ACTA No. 11

1. Presentación de los asistentes e introducción. Participantes de la entidad territorial, consultoría del proyecto y evaluadores del MVCT.
2. Reunión en el marco de la evaluación topográfica del proyecto CONSTRUCCIÓN DEL SISTEMA DE ALCANTARILLADO SANITARIO EN EL CORREGIMIENTO DE HEREDIA DEL MUNICIPIO DE PEDRAZA DEPARTAMENTO DEL MAGDALENA

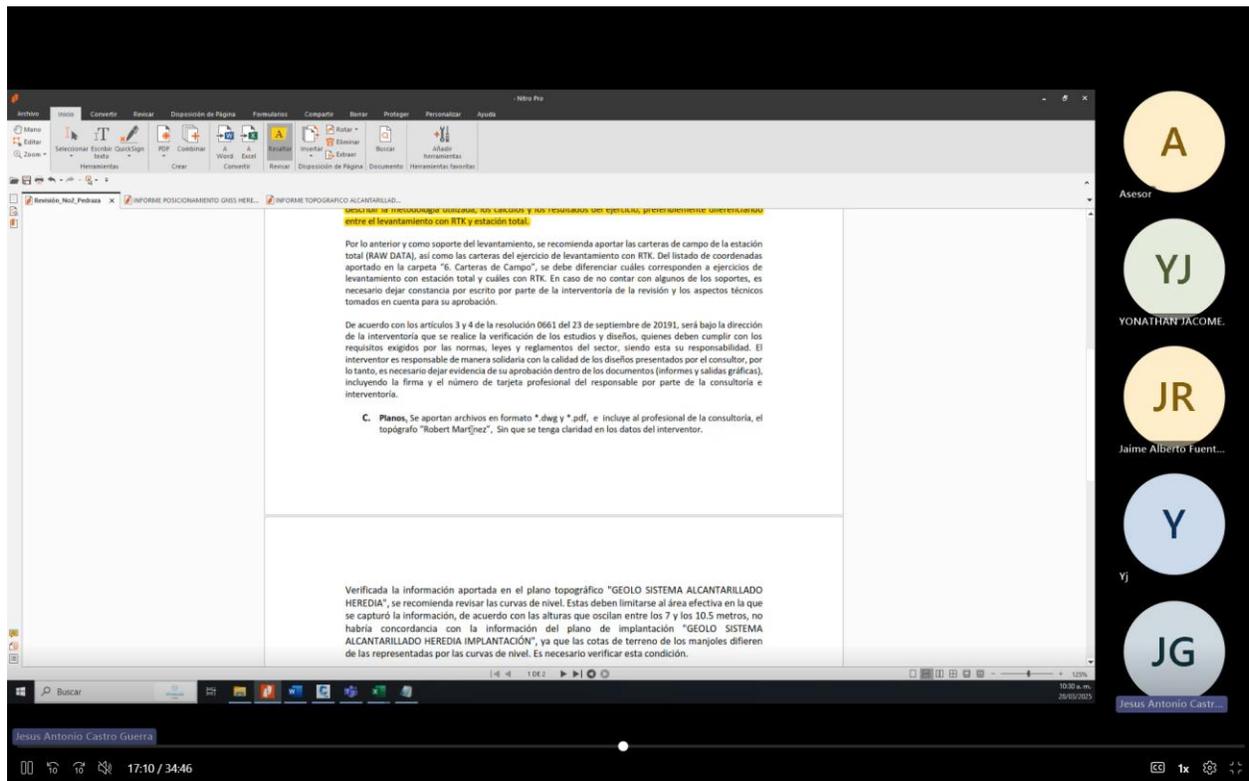
Por lo anterior y como soporte del levantamiento, se recomienda aportar las carteras de campo de la estación total (RAW DATA), así como las carteras del ejercicio de levantamiento con RTK. Del listado de coordenadas aportado en la carpeta "Carteras de Campo", se debe diferenciar cuáles corresponden a ejercicios de levantamiento con estación total y cuáles con RTK. En caso de no contar con algunos de los soportes, es necesario dejar constancia por escrito por parte de la interventoría de la revisión y los aspectos técnicos tomados en cuenta para su aprobación.

Verificada la información aportada en el plano topográfico "GEOLO SISTEMA ALCANTARILLADO HEREDIA", se recomienda revisar las curvas de nivel. Estas deben limitarse al área efectiva en la que se capturó la información, de acuerdo con las alturas que oscilan entre los 7 y los 10.5 metros, no habría concordancia con la información del plano de implantación "GEOLO SISTEMA ALCANTARILLADO HEREDIA IMPLANTACIÓN", ya que las cotas de terreno de los manjoles difieren de las representadas por las curvas de nivel. Es necesario verificar esta condición.

- El Ingeniero Yonathan Jácome, indica que lo que hay que corregir es de forma. Sobre las áreas, las curvas y las líneas de paramento, lo importante es que el área del proyecto, tiene topografía. El tema de carteras, se desenglobará. Se puede trabajar de forma inmediata. Las subsanaciones se remitirán el 31 de marzo de 2025.
